Bytový dům – Pardubice, Ohrazenice

1. Posouzení předané dokumentace

1 Posouzení předané projektové dokumentace

Obr. 1: Nevhodně umístěná šachta [Zdroj: PD]

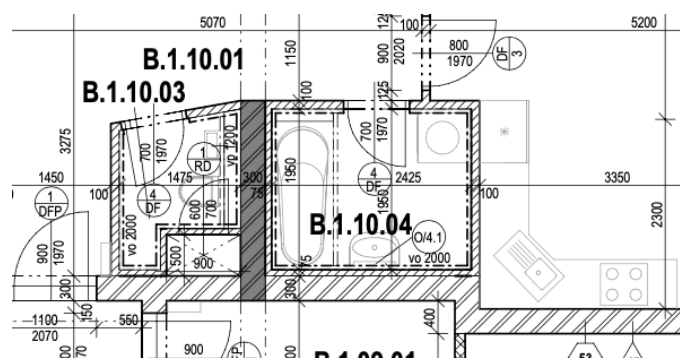
V bytě B 1.10 musí být ležaté rozvody kanalizace, vodovodu a vzduchotechniky vysekány do ŽB monolitické konstrukce.

Návrh řešení: Bylo by vhodné udělat samostatnou šachtu pro koupelnu a kuchyň

Obr. 2: Nevhodná orientace dveří 1 [Zdroj: PD]

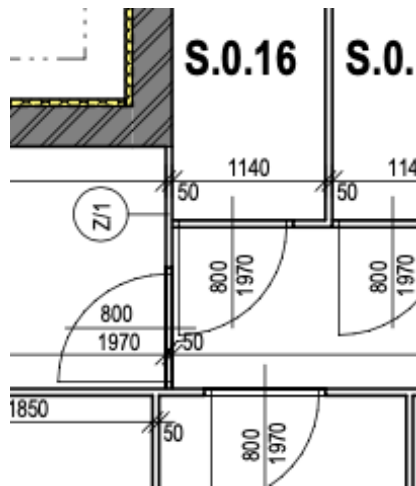
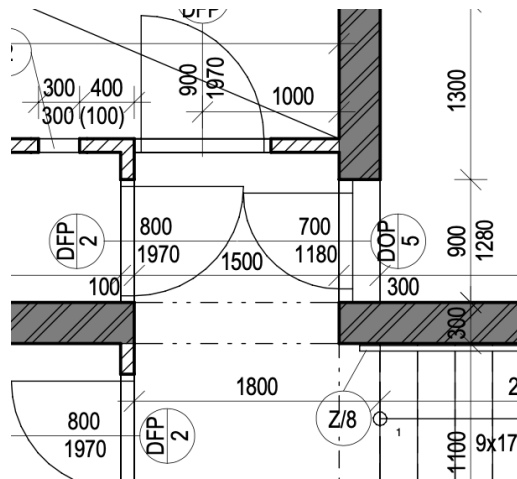
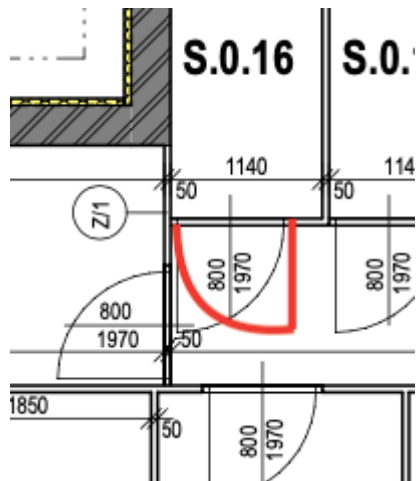
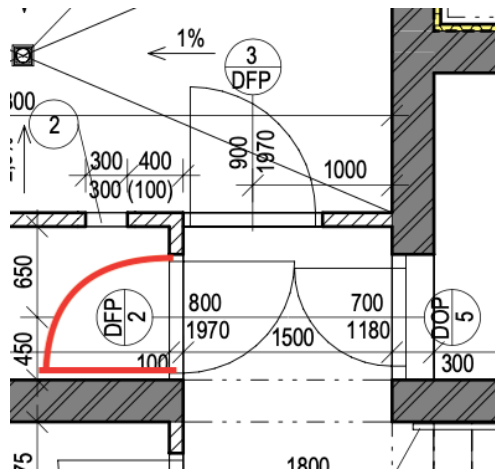
Ve sklepních kójiích a v chodbě v 1.PP je nevhodná orientace dveří.

Návrh řešení: Změna orientace dveří

Obr. 6: Neshodná tloušťka stěny v řezu a půdorysu
ŘEZ A-A' [Zdroj: PD]

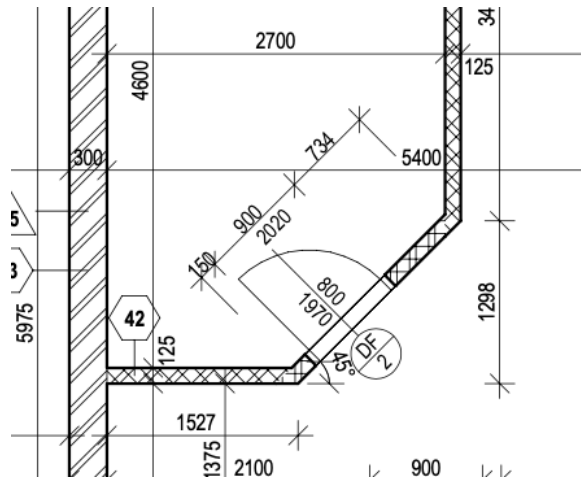
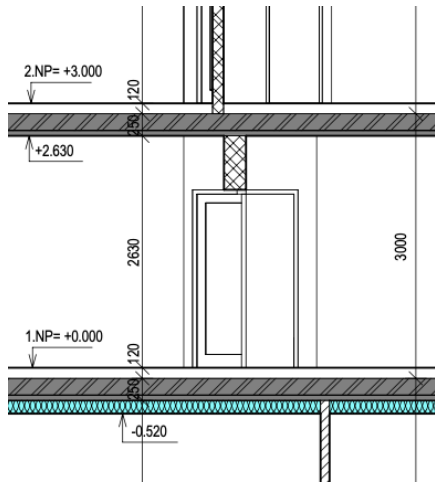
Ve výkresu 11_ŘEZ A-A neshodná tloušťka stěny v porovnání s výkresem 04_PŮDORYS 1.NP.

Obr. 8: Nevhodná nášlapná vrstva [Zdroj: PD]

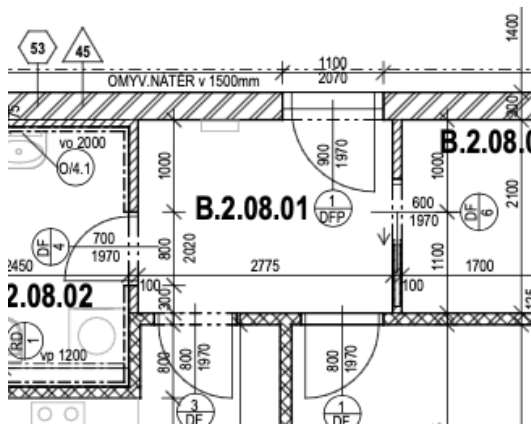
V bytech je v místnosti u vstupních dveří do bytu je zvolena jako nášlapná vrstva laminátová podlaha, což vzhledem k tomu, že laminátová podlaha by neměla přicházet do styku s vodou, není vhodné řešení. Jako příklad zvolen byt B 2.08.

Návrh řešení: Jako nášlapnou vrstvu do chodby u vstupních dveří bych spíše volil keramickou dlažbu
